改善箇所説明図

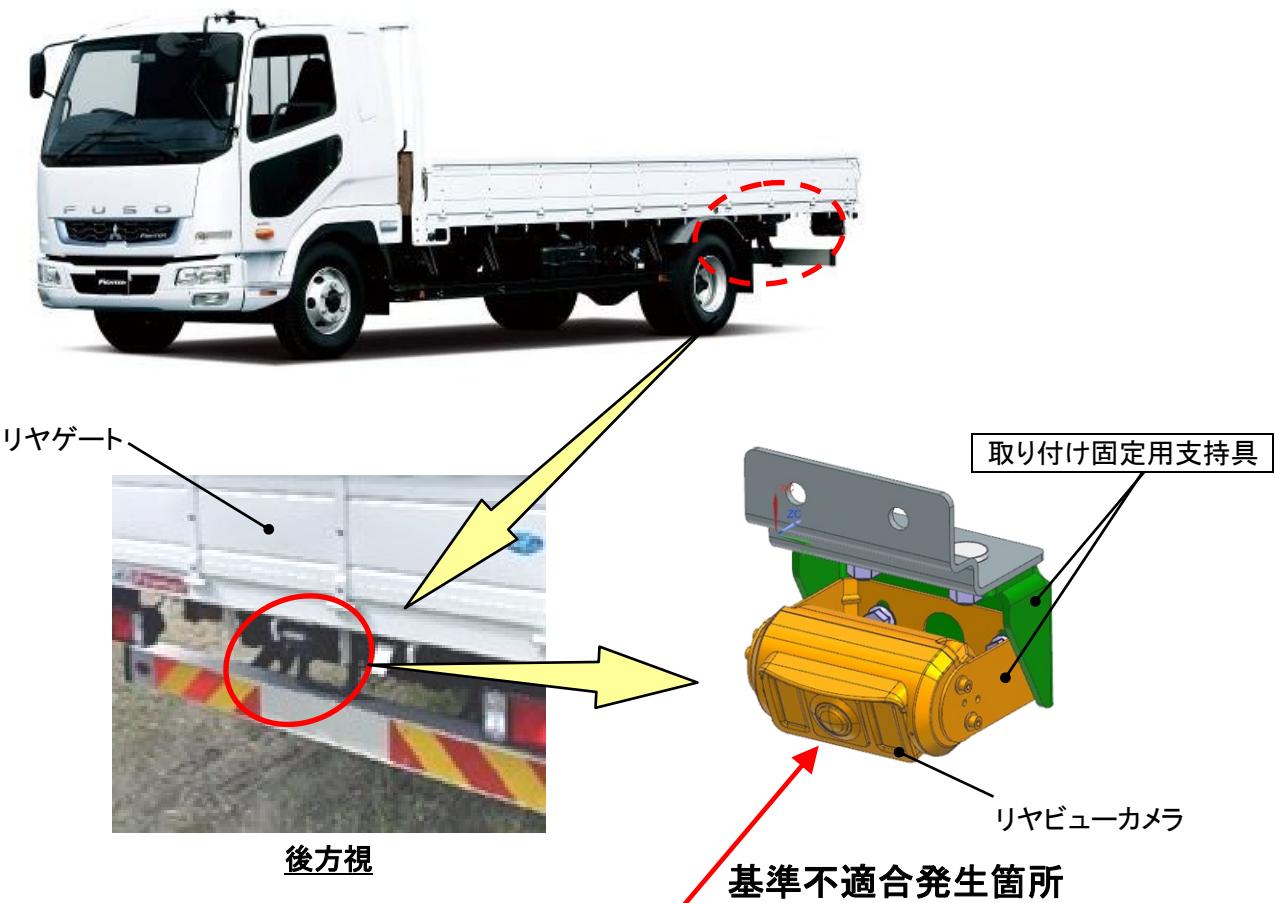
{ リヤビューカメラにおいて、荷台への取り付け位置が不適切なため、荷台のリヤゲートを下した際に当該カメラと干渉することがある。そのため、当該カメラのレンズが損傷して視認性が悪化し、法規不適合となるおそれがある。 }

全車両、リヤビューカメラの取り付け固定用支持具を変更する。また、当該カメラのレンズが損傷している場合は、当該カメラを新品に交換する。

識別：作業完了車には、リヤビューカメラ取り付け固定用支持具の裏面に白色ペイントを塗布する。
